ANEXO Nº 2

RELACIÓN CORRESPONDENCIA RECIBIDA

CONSORCIO BOGOTÁ

REF: REALIZAR EL MANTENIMIENTO Y/O ADECUACIÓN Y/O RECONSTRUCCIÓN DE LA INFRAESTRUCTURA FÍSICA, ASÍ COMO EL SUMINISTRO E INSTALACIÓN DE MOBILIARIO URBANO A LOS PARQUES VECINALES Y DE BOLSILLO DE LA LOCALIDAD DE SUBA POR PRECIOS UNITARIOS FIJOS SIN FORMULA DE REAJUSTE Y A MONTO AGOTABLE QUE CONFORMAN EL SISTEMA DISTRITAL DE PARQUES

PARQUE 11-062 SANTA HELENA

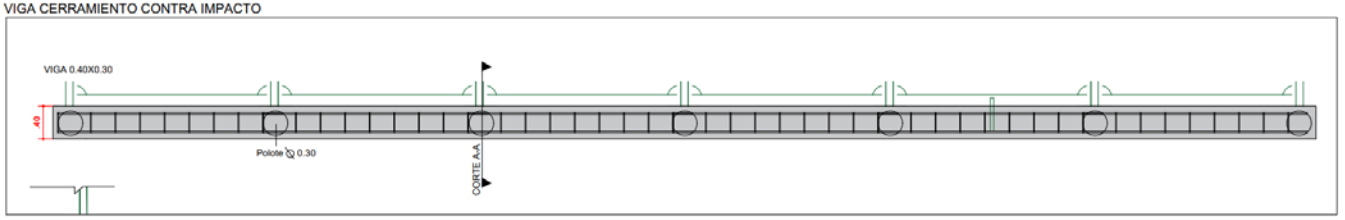
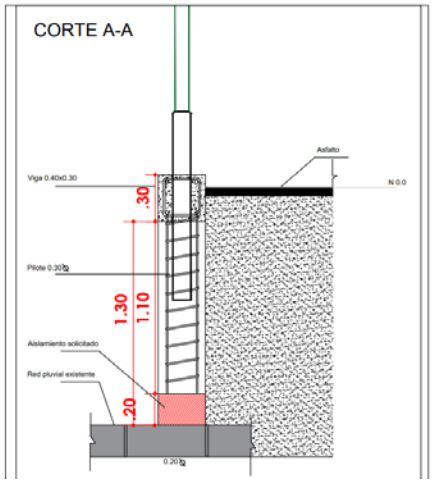
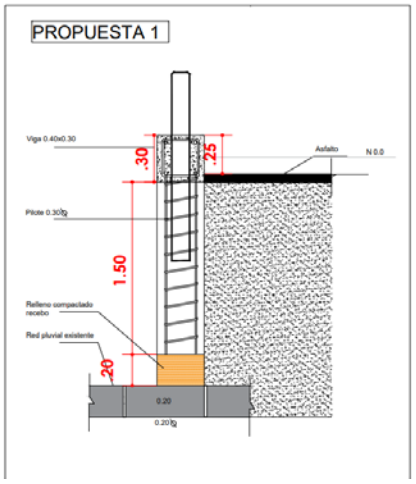
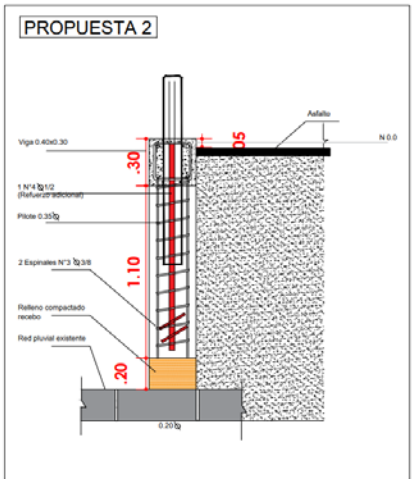
- **TUBERÍA DE AGUAS LLUVIAS DE 20" DE DIAMETRO:** Se debe buscar la mejor solución para el ajuste del dimensionamiento de los pilotes de ser necesario ampliando la sección de estos y acortando su longitud o en su defecto buscar otras posibilidades para el apoyo de la viga de la malla contra impacto y, de no ser posible buscar la posibilidad de desplazar la ubicación de esta viga por delante de la posición planteada para su ejecución. Debe garantizarse como mínimo un espaciamiento de 20 cm libres por encima de la cresta de la tubería para el terminado del concreto de los pilotes.

DETALLES CONSTRUCTIVOS A PROPONER EN REFERENCIA AL CRUCE DE TUBERÍA PLUVIAL – MALLA CONTRAIMPACTO *(VER ANEXO PDF)*
